プルトニウム燃料第二開発室に係る 核燃料物質使用変更許可申請の概要

令和4年10月13日

国立研究開発法人 日本原子力研究開発機構
核燃料サイクル工学研究所
プルトニウム燃料技術開発センター

プルトニウム燃料第二開発室の使用変更許可申請の主な変更項目

空間水密度と中性子実効増倍率の関係

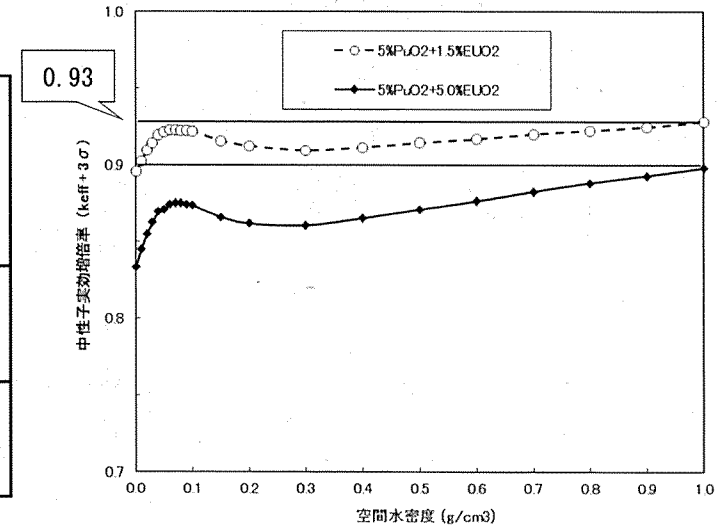
評価の結果、プルトニウム・ウラン貯蔵室(C-119)の中性子実効増倍率は0.93から0.90に低下する。以下に核燃料物質の密度・寸法等及び空間水密度と中性子実効増倍率の関係を示す。

中性子実効増倍率は、核分裂性物質中の²³⁹Pu+²⁴¹Puの含有率及び線源密度に影響を受ける。5 %Pu+5 %EUの核分裂性物質質量中の²³⁹Pu+²⁴¹Puの含有率は約49 %であるが、5 %Pu+1.5 %EUでは約76 %となる。濃縮度が上がると反応度価値の高い²³⁹Pu+²⁴¹Puの含有率が下がり、更に線源密度も下がるため、中性子実効増倍率が0.93から0.90に低下する。これらにより現状の評価(1.5 %EU)の方が保守側となり、今後の処理においてはウラン濃縮度5.0 %以下として管理するため、C-119における中性子実効増倍率に変更はない。
